Projet d'aménagement d'une cannebergière à Sainte-Anne-de-Sorel Questions complémentaires – DQ8

Réponses du ministère des Transports et de la Mobilité durable

Cartographie secteur Nord (boulevard Poliquin et Chemin du Chenal-du-Moine vers le site visé)

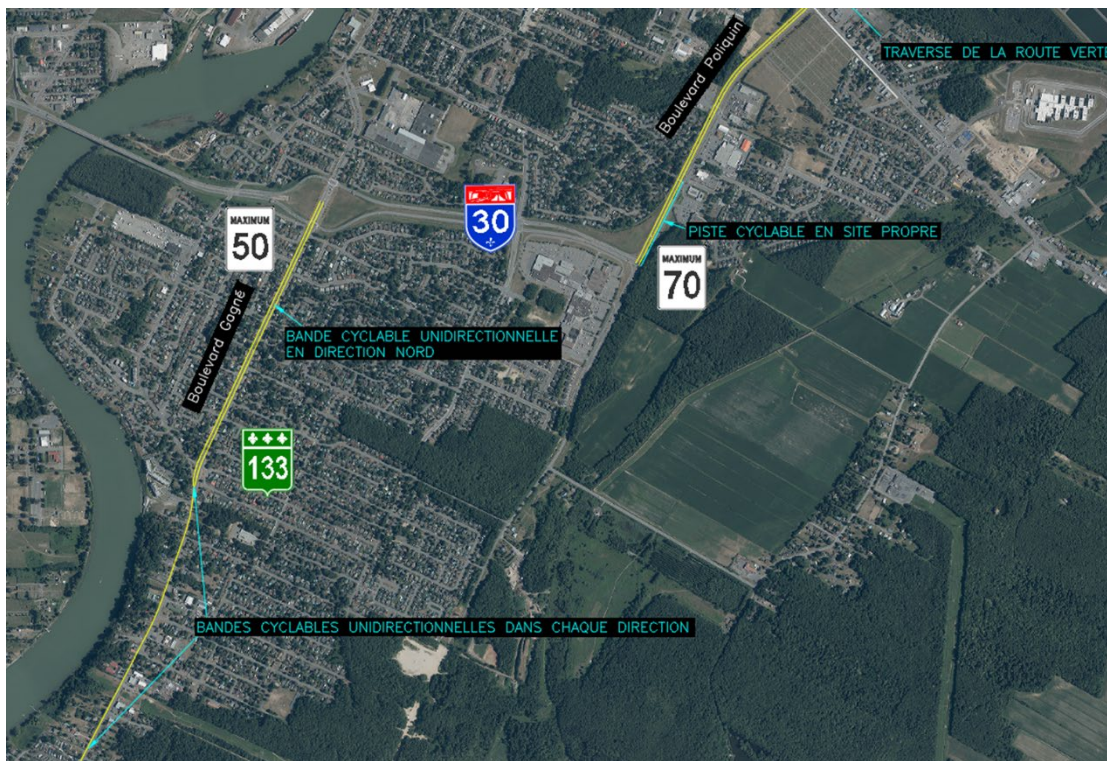
1. Veuillez identifier sur une carte :

- a. Les pistes cyclables qui se trouvent sur l'itinéraire du transport de sable. Veuillez distinguer les pistes cyclables qui relèvent du MTMD, et celles qui relèvent de la municipalité

En lien avec l'itinéraire A proposé à l'étude d'impact, le Ministère possède la responsabilité de la route 133 (chemin des Patriotes Est), de l'autoroute 30, du boulevard Poliquin ainsi que d'une section du chemin du Chenal-du-Moine (secteur Sorel-Tracy). Les cyclistes ne peuvent pas circuler sur l'autoroute 30 qui devrait être sollicitée. Les cartes suivantes présentent les types de voies cyclables, les vitesses affichées, le degré de convivialité vélo observable (réseau supérieur uniquement) ainsi que les limites de gestion pour ce qui concerne l'axe boulevard Poliquin / chemin du Chenal-du-Moine.
